Список недочетов версии 2.0

по состоянию на 26.01.2012

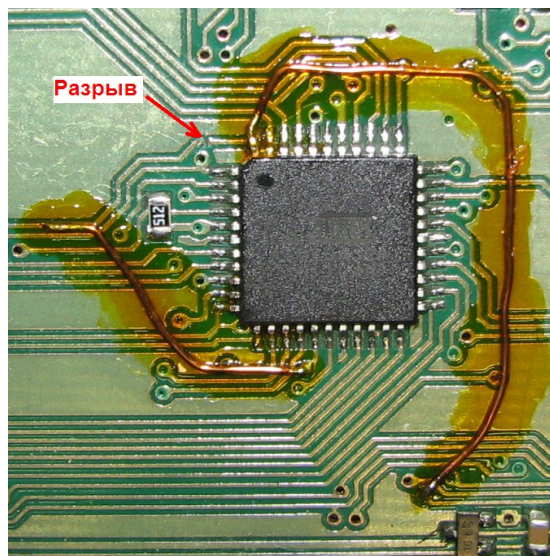
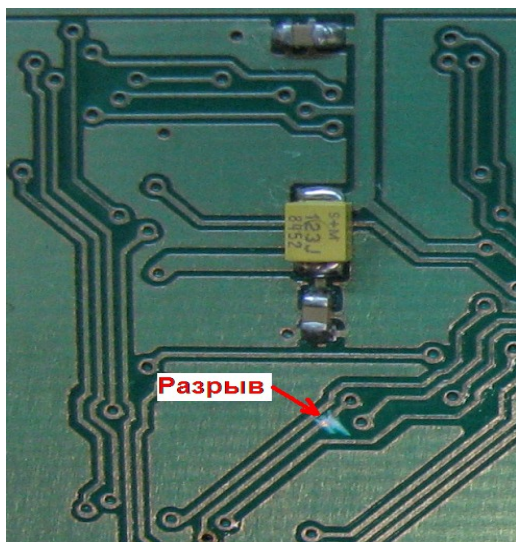
1. Проверить залип (Земля - +5в) и (Земля - +12в). Если есть, устранить, хотя это очень сложная задача.
2. Обратить внимание на симметричность разъема термодатчика и балансира при их монтаже. У радиаторного датчика температуры перепутана 1 и 3 нога на плате (при пайке проверьте полярность 3я нога LM35 должна быть на земле).
3. Поменять полярность питания подсветки ЖКИ 15 и 16 нога разъема.

4. Поменять местами сигналы процессора BRIGHT(16 нога) и BUZZ(44 нога). Это необходимая мера для адекватного использования звуковых сигналов.

1. Плохое качество изготовления v2.0. Брак 30%. Высокий риск залипа в оставшихся 70% плат. Необходимо увеличить зазоры между дорожками и увеличить толщину дорожек.

2. Развести дополнительную плату балансира (для напайки разъемов). И предусмотреть место стыковки с «материнской» платой.
3. Убрать симметричность разъемов термодатчиков и балансира (стандартизовать плату балансира на правую и левую сторону). Вынести на плату балансира термодатчик и сигнальный светодиод.

4. Исправить на плате разъем термодатчика, чтоб соответствовало распиновке LM35 (1нога — +5в, 2 нога — сигнал, 3 нога — земля).
5. Исправить ошибки питания ЖКИ и исправить BRIGHT и BUZZ.

6. Вывернуть наизнанку разъем программирования, так легче садится в корпус.
7. Предусмотреть пустое место в серединах длинных сторон платы для обеспечения посадки в корпус.

8. Увеличить площадь под лежащими транзисторами, чтоб не касались рядом идущих ножек.
9. Сделать большой зазор от дорожек под крепежом.
10. Растащить подстроичник и пищалку.

11. Исправить посадку кнопок.
12. Выкинуть нулевки.
13. Возможно, избавиться от редких транзисторов SOT23, за счет сдваивания обычных.
